Hallilantien jalkakäytävän ja pyörätien katusuunnitelmaehdotus nro 1/21616 välillä Nekalantie – Vihiojanpuisto

Vuohenpellon jalkakäytävän ja pyörätien puistosuunnitelmaehdotus nro 18/21617

Hervannan valtavyhlän ja Nekalantien välisen rampin katusuunnitelmaehdotus nro 1/21618.

Tampereen polkupyöräilijät ry muistuttaa seuraavaa.

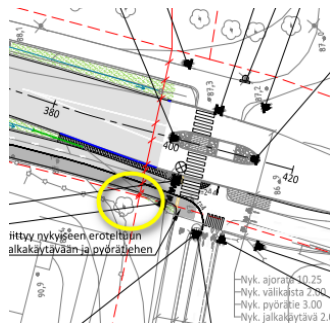
Tontinomistajien kanssa on tässä yhteydessä käytävä neuvottelut puun poistamisesta Hervannan baanan risteyksessä, nyt se muodostaa näkemästeen. Yksityiskohta esitetty keltaisella ympyrällä alla olevassa kuvassa.

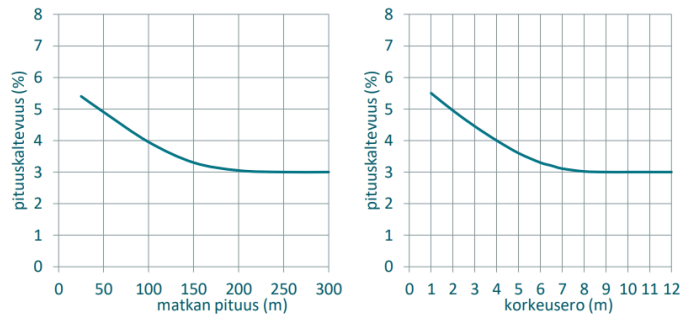
Vuohenpellon (18/21617 - 1/21618) jk-pp:n osalta suunnitelma on YLA 28.9.2021 päättämän yleissuunnitelman vastainen. Suunnittelussa päätettiin edetä VE1 mukaan “Koko matkalta kiviraidalla erotettu jalkakäytävä (3,0 m) ja pyörätie (4,0 m). Vuohensillankadun ylitys korotettuna.” Nyt suunnitelmassa on esitetty 2,5m jalkakäytävä ja 3,0m pyörätie, joten suunnitelma ei vastaa lautakunnalle esitettyä ja sen päättämää.

Erytisesti tässä kohdassa olisi tilaa tehdä baanamitoitusta, alla pyöräliikenteen suunnitteluohjeen (Väylä 18-2020) mukainen mitoitus. Huomaa, että jyrkkä mäki edellyttää lisäämistä vielä 0,5m

Kuva 91 Pituuskaltevuuden suositeltavat enimmäisarvot korkeuseroon ja kaltevan matkan pituuteen verrattuna.

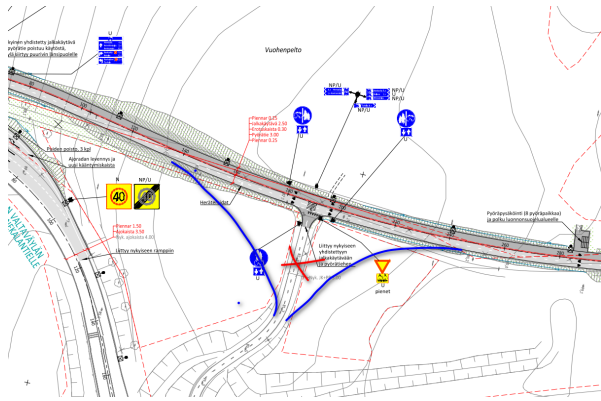
PLV 0-200 välillä on hyvin jyrkkä mäki, jyrkkyyden ollessa 6,5% yli 100 metrin matkalla. Tässä ei päästä suunnitteluohjeiden mukaisesti jyrkkyyksiin, vaikka ohjeessa todetaan että vapaassa maastossa näistä voidaan poiketa vain aluereiteillä ja hyvin painavien syiden takia. Kärjistetysti voidaan sanoa, että tämän piirustuksen yhteydessä isoin ongelma on tämä jyrkkä mäki, eikä suunnitelma ratkaise tai helpota asiaa mitenkään.
